EXCELENTÍSSIMO SENHOR DOUTOR JUIZ DE DIREITO DA 12ª VARA DA FAZENDA PÚBLICA DA COMARCA DE SÃO PAULO/SP

AÇÃO ANULATÓRIA N. 1040450-08.2020.8.26.0053

AUTORA: TELEFÔNICA BRASIL S.A.

TELEFÔNICA BRASIL S.A., já qualificada nos autos em epígrafe, vem, respeitosamente, à presença de Vossa Excelência, por seus procuradores constituídos, em atenção à r. decisão de fl. 566, publicada em 09/08/2023¹, manifestar-se quanto ao “*Laudo Pericial*” do Perito Judicial de fls. 415/565, bem como apresentar “*Parecer Técnico Divergente*”², pelos fatos e fundamentos que passa a expor.

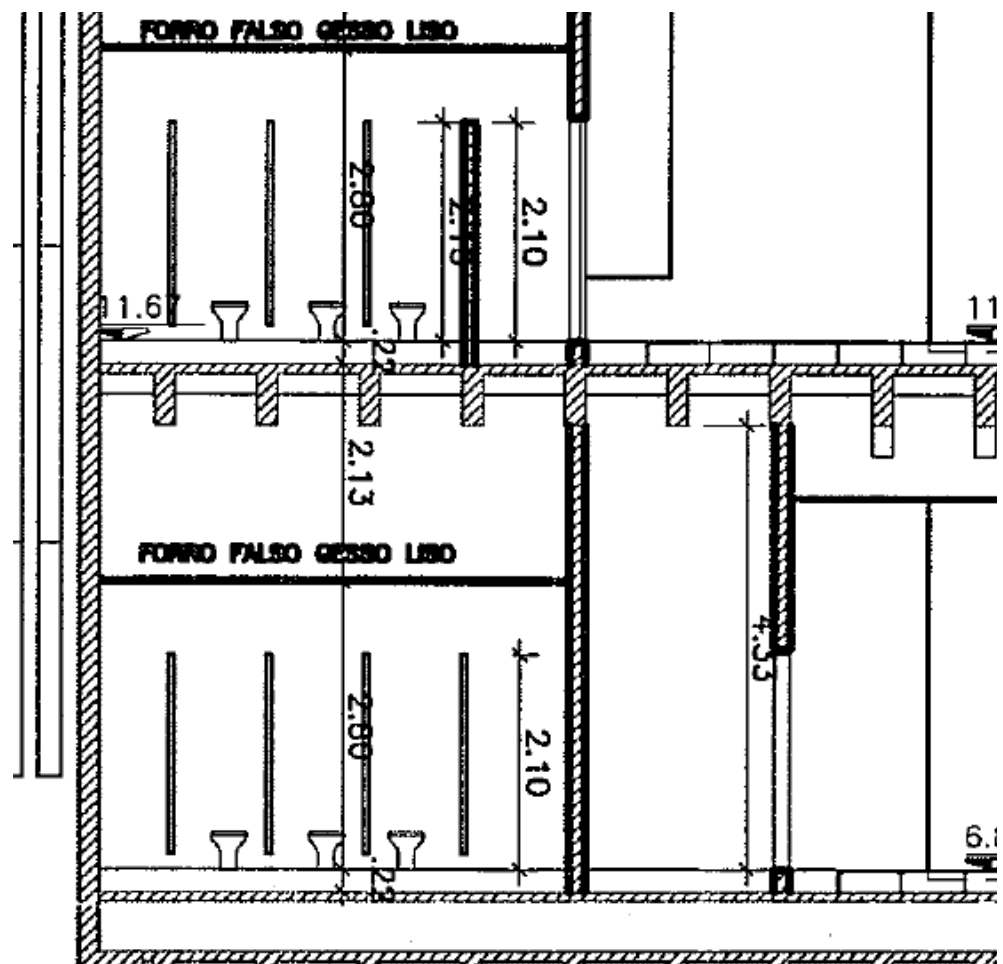
No que se refere ao acabamento interno, a partir das fotos do imóvel realizadas à época dos lançamentos do IPTU (2014 a 2019), é possível verificar que o local não possuía jardins e espelhos d'água, tampouco madeira de lei ou acabamentos nobres, de modo que **predominava** a utilização de carpete revestindo os pisos e revestimentos cerâmicos normais, sem qualquer utilização de materiais luxuosos ou nobres. Confira-se: (cf. fls. 206/210):

Portanto, ainda que o acabamento externo do imóvel se enquadre no padrão “E”, uma vez que apresenta painéis de alumínio (“*alubond*”), **há uma predominância do padrão “C”**, na medida em que **a estrutura e acabamento interno do imóvel (maior área construída) estão enquadrados neste padrão**.

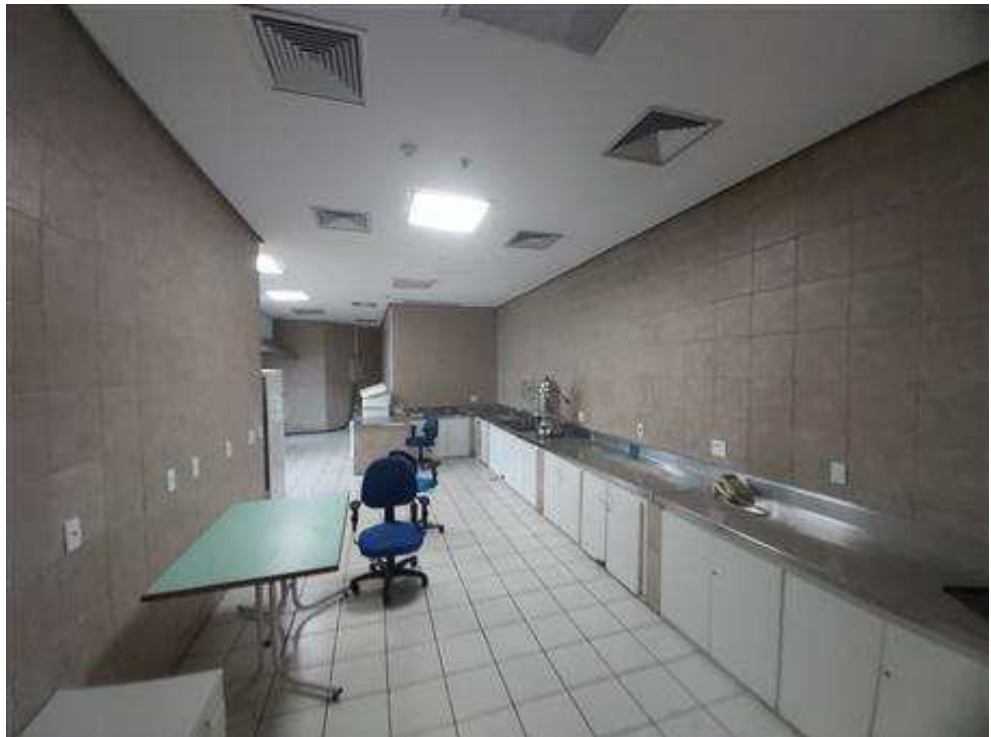
Quanto às “*instalações sanitárias*”, é possível verificar que os banheiros possuem louças e metais de **boa qualidade**, e de uso comum, sem a existência de banheiros de uso privados, exceto aqueles destinados às PNE, conforme se infere das fotos tiradas pelo Sr. Perito:

Quanto ao banheiro PNE apresentado pelo *Expert* às fls. 445/446, é importante consignar que este foi reformado, com o fim de cumprir com as normas estabelecidas na ABNT NBR 9050³, de modo que este **não apresenta os mesmos materiais utilizados à época do lançamento do imposto.**
